Demande de prolongation d'autorisation d'exploiter le site et la carrière du Val'Pôle Plessis-Gassot sur les communes du PLESSIS-GASSOT, du MESNIL AUBRY et d'ECOUEN et d'extension du Val'Pôle et de la carrière sur les communes du MESNIL AUBRY et de FONTENAY-EN-PARISIS

**Mémoire en réponse au procès-verbal de synthèse
des observations issues de l'enquête publique**

Août 2026

Figure 2 : Plan des façades de la Chaufferie CSR

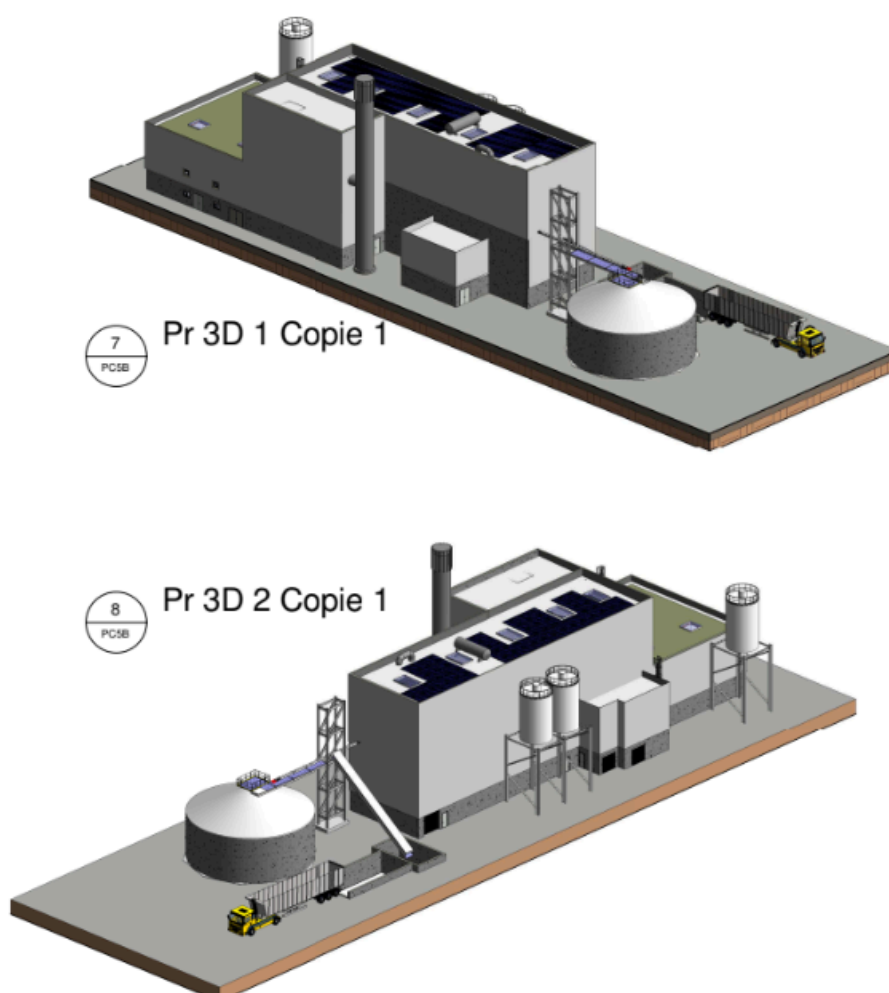
La note de calcul de la chaufferie CSR indique que la cheminée devrait avoir 28 m de hauteur. Or elle n'est pas prise en compte dans l'étude paysagère et l'on peut se demander quelle sera sa visibilité. Ce sujet sera sûrement abordé lors de la demande de permis de construire mais cela est utile pour éclairer l'un des impacts de la future chaufferie CSR

La future chaufferie sera implantée à proximité immédiate des unités de valorisation de biogaz, disposant déjà de cheminées grande hauteur.

Les études ont bien évalué l'absence d'impact paysager de cette nouvelle cheminée.

Plusieurs plans ont été proposés dans le cadre de la demande de permis, en prenant en compte la hauteur de la cheminée :

Figure 5 : Cotes de nappe dans les ouvrages du réseau de surveillance de la REP

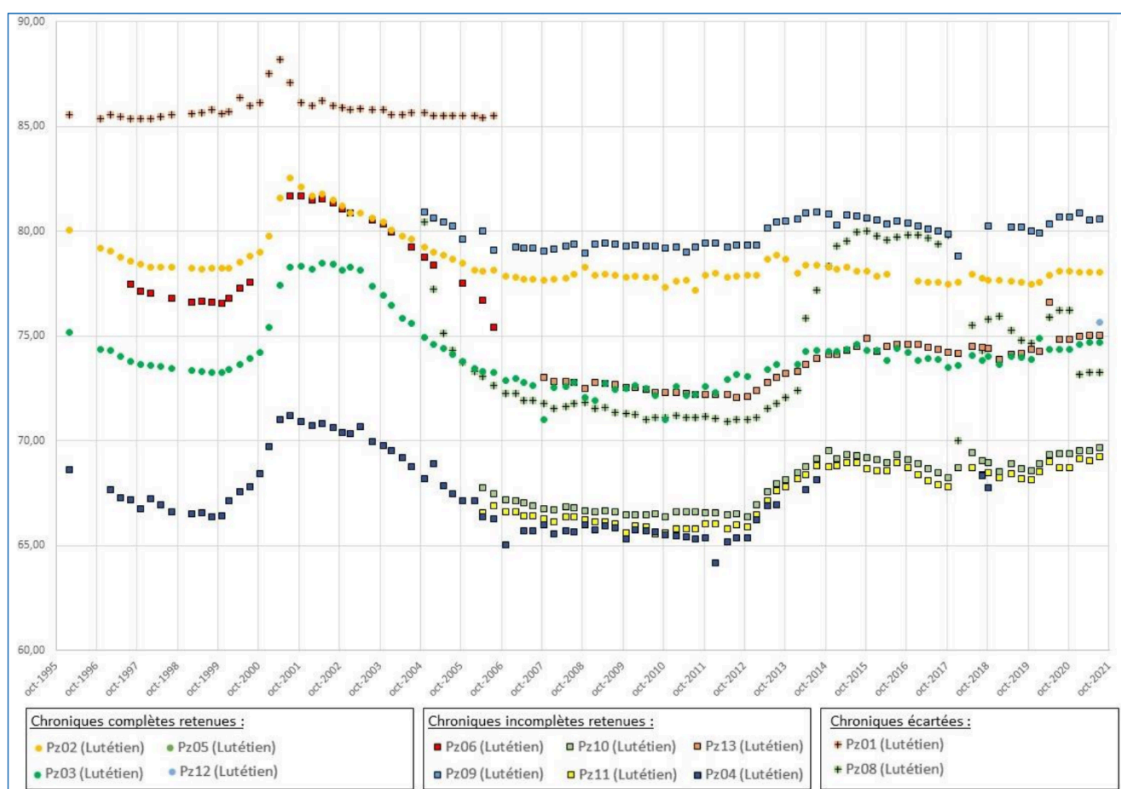
- est-ce que le niveau de 80 mNGF pris comme NPHE par REP pour l'aquifère du Lutétien est suffisamment prudent dans la conception des casiers de l'extension du site ?

Le plan de conception du fond de fouille des casiers de l'extension est disponible dans la pièce P8 - Dossier de Plans (Plans n°8). Les cotes altimétriques du toit de la barrière de sécurité passive sont affichées en fond des casiers. Ils sont situés de 90 m NGF en aval à 92 m NGF en amont du projet, soit 6 m au-dessus des NPHEC.

De plus, les casiers exploités dans le cadre de l'autorisation actuelle sont également dimensionnés sur cette même base.

Les mesures sur lesquelles l'étude se base prennent en compte les événements pluvieux passés, et qui sont résorbés dans un temps court. Par exemple, l'année 2000 a été marquée par une pluviométrie 37 % supérieure à la normale. En termes de cinétique, on constate une élévation de la nappe d'environ 2m et un retour aux niveaux moyens en 3 à 4 années.

Figure 7 : Localisation du lieu d'habitation des salariés du Plessis-Gassot aux alentours du site

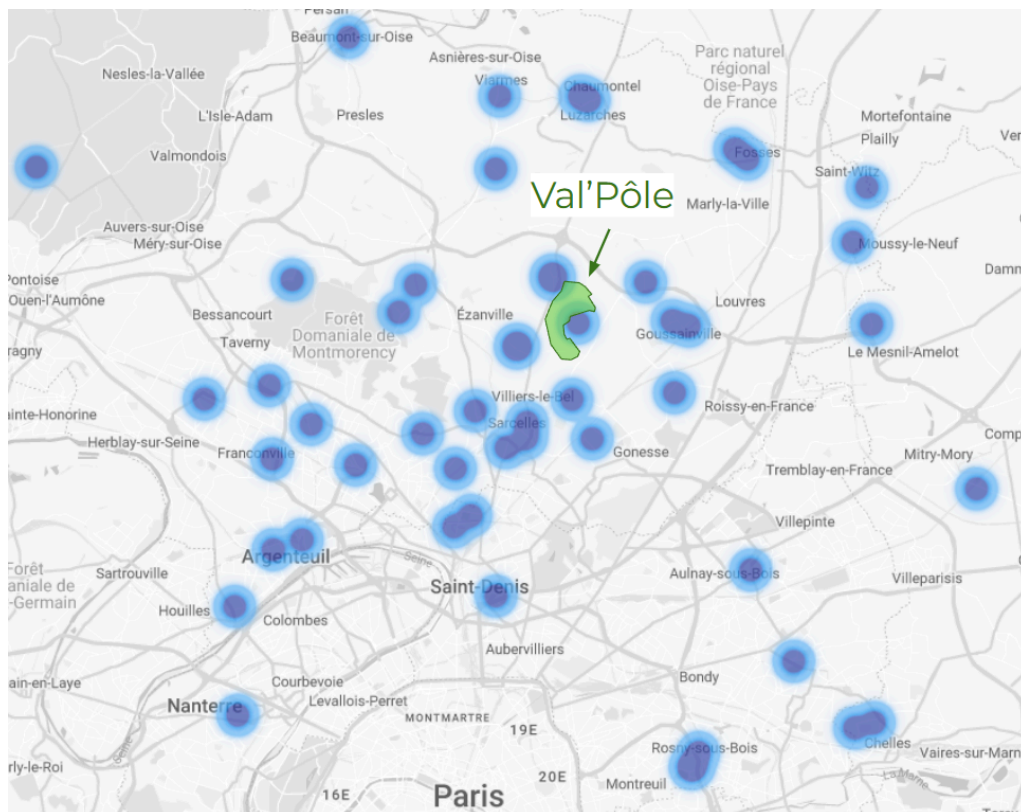
Q48 : Est-ce que les travailleurs du site habitent dans les communes concernées par le site ? dans le département du Val d'Oise ?

Sans prendre en compte les nombreux prestataires principalement locaux qui travaillent sur le Val'Pôle, la majorité des 115 salariés du site travaillent dans un rayon de 15 km autour du site. Près de la moitié des salariés réside dans le département du Val d'Oise.
